MESA DE ENTRADA ÚNICA
EXPEDIENTE Nº 24155/2022

Referencia: CONTRATO SG MINISTRO No. 201/2020. LLAMADO MOPC No.202/2019 "LICITACION PÚBLICA NACIONAL, MEJORAMIENTO DE LA SEGURIDAD VIAL EN VARIOS TRAMOS DE LA RED DE CARRETERAS - AD REFERENDUM A LA AMPLIACION PRESUPUESTARIA". ID No. 370.316. LOTE 2.

Tema: Presentación Convenio Modificatorio Nº 1 – Lote 2

JUSTIFICACIÓN TÉCNICA
CONVENIO MODIFICATORIO N.º 1

ANEXO 2 – DISEÑO ZONA ESCOLAR

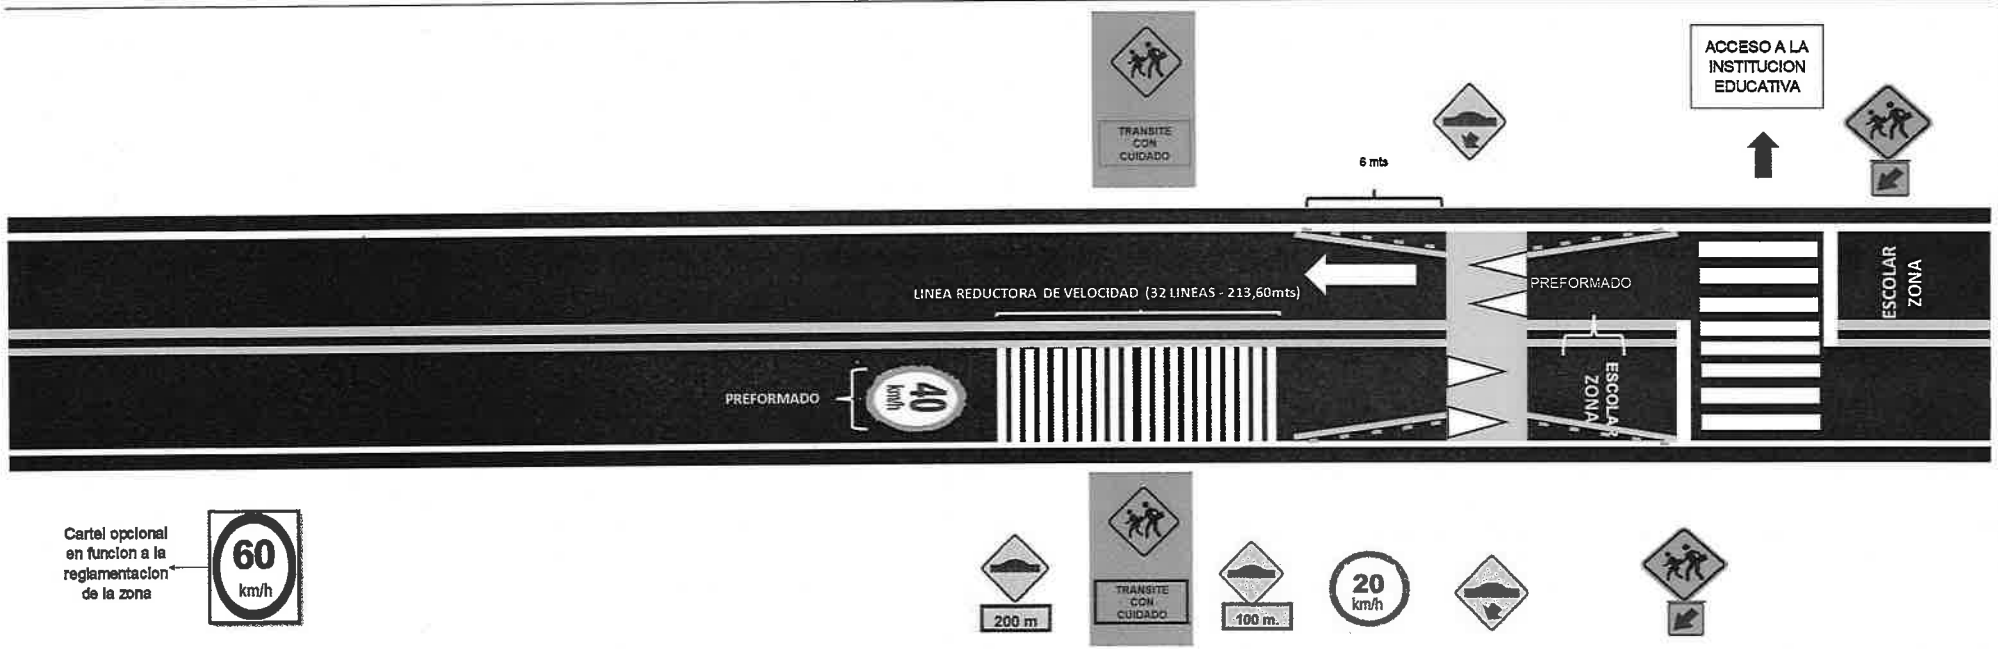
El Diseño de las zonas escolares con los nuevos detalles introducidos, se presenta en el **ANEXO 2** del presente convenio.

DIRECCION DE VIALIDAD - DEPARTAMENTO DE SEGURIDAD VIAL
DISEÑO DE ZONA ESCOLAR CON SISTEMA DE REDUCTORES DE VELOCIDAD - PINTURA TERMOPLASTICA EXTRUSION
